**OMRON**

No.2043

フォト・マイクロセンサ(透過形)形EE-SX136 生産中止のお知らせ

生産中止商品と推奨代替商品

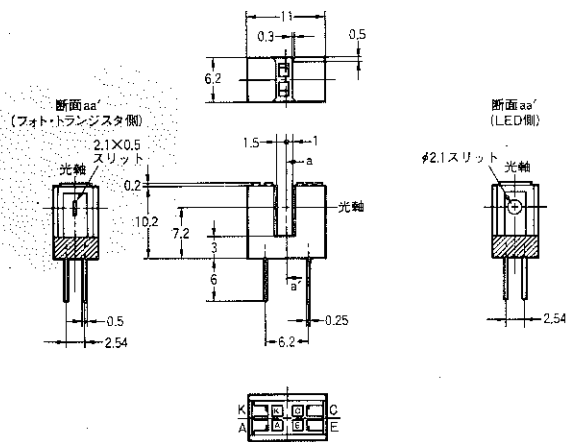
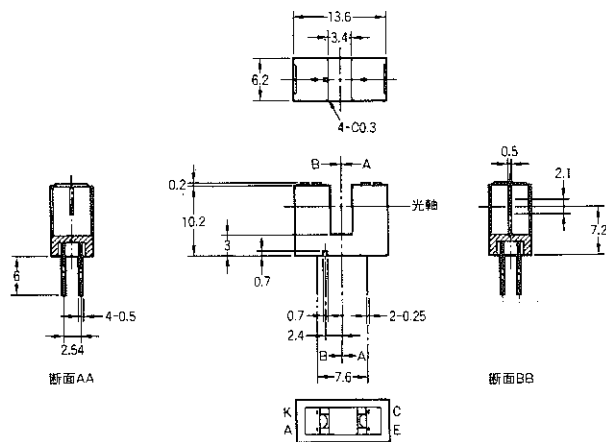
推奨代替商品	本体の色	外形寸法	配線/接続	取付寸法	定格/性能	動作特性	操作方法
取付、外形寸法は異なりますが、性能はほぼ同等です。	形EE-SX1071	◎	×	◎	×	◎	◎	—

形式	生産中止予定商品		推奨代替商品	
	形EE - SX136		形EE - SX1071	
項目	MIN	MAX	MIN	MAX
光電流	0.5mA	20mA	0.5mA	14mA

生産中止予定商品	推奨代替商品
形EE-SX136	形EE-SX1071
